Mémoire en réponse du maître d'ouvrage

MEMOIRE EN REPONSE AU PROCES VERBAL DE SYNTHESE
DE MONSIEUR RENCKLY, COMMISSAIRE-ENQUETEUR
ENQUETE PUBLIQUE RELATIVE A LA TRANSFORMATION DU P.O.S. DE HAGENTHAL-LE-BAS
EN PLAN LOCAL D'URBANISME

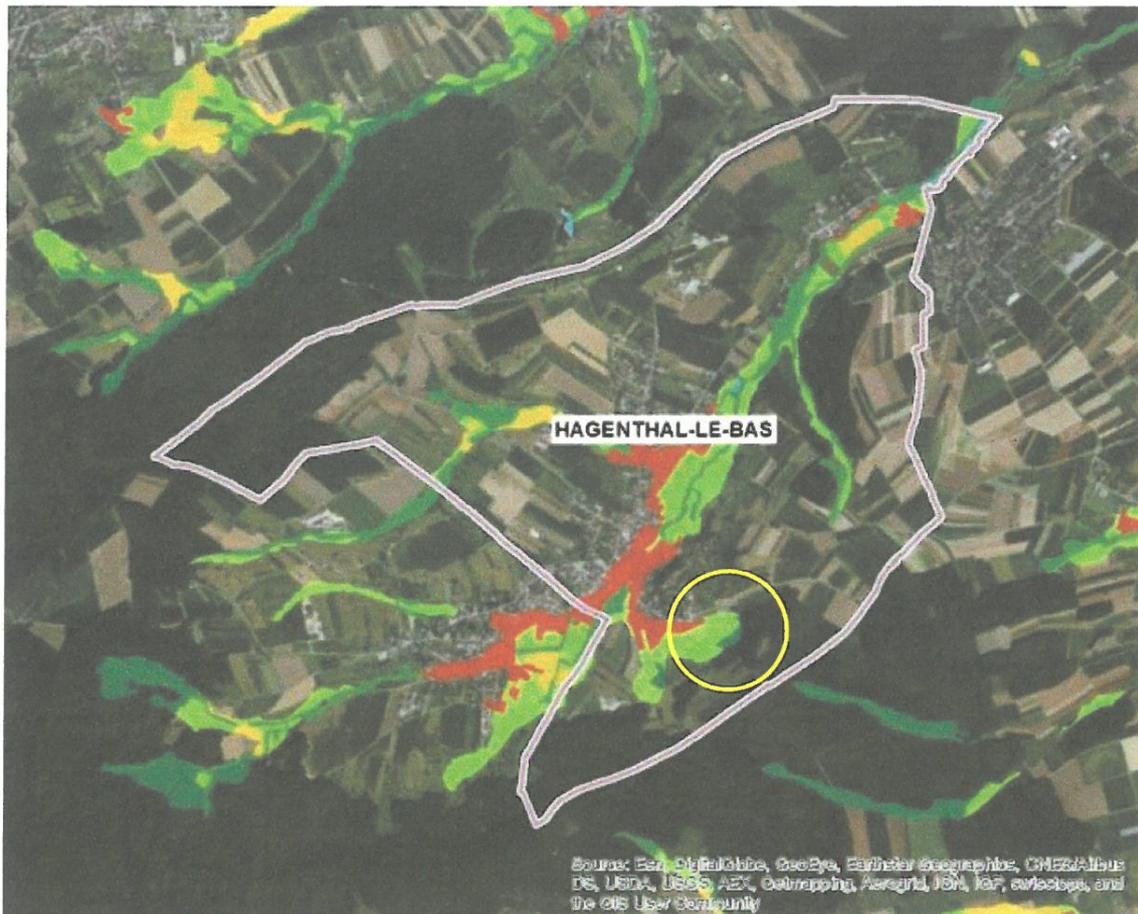
MM. Patrick et Sébastien Lang (courrier n° 1) sont propriétaires de la parcelle 72 en contre-bas de la rue de Leymen ; malgré un courrier en 2018 argumentant un classement en « constructible », ils ont constaté que leur terrain a été mis en A ; le courrier à l'occasion de cette EP est accompagné d'un croquis de possible aménagement ; ils sont en contact avec les Maisons Batige dont un représentant doit venir lors d'une permanence (voir ci-après M. Houette).

M. Jean-Philippe Houette (responsable foncier Maisons Batige) (permanence du 09.05.2019) confirme son contact avec MM. Lang et déclare que sa société est intéressée de réaliser un projet d'aménagement sur leur parcelle, mais aussi, dans un souci de cohérence d'alignement et d'importance de réalisation, en englobant les parcelles contigües, ceci en respectant toutes les règles d'usage et administratives en vigueur (voir croquis). Cela nécessite de modifier les limites UCa/A du secteur « Im Seywiller ».

La définition des limites de la zone urbaine dans ce secteur repose sur trois points :

- Les obligations de limitation de consommation foncière, la collectivité disposant dans l'enveloppe urbaine existante, ainsi que dans les zones d'extension retenues dans le PLU arrêté, des disponibilités permettant de répondre aux besoins en logements ;
- L'enjeu paysager que constitue l'entrée de village vallonnée, offrant des perspectives intéressantes depuis la rue de Leymen vers les prairies, les vergers ainsi que le village ;
- L'identification de ce secteur comme potentiellement humide, ainsi que le montre la cartographie figurant en page 86 du rapport de présentation du PLU arrêté (extrait ci-après).

Pour ces raisons, la commune souhaite maintenir les limites du PLU arrêté.
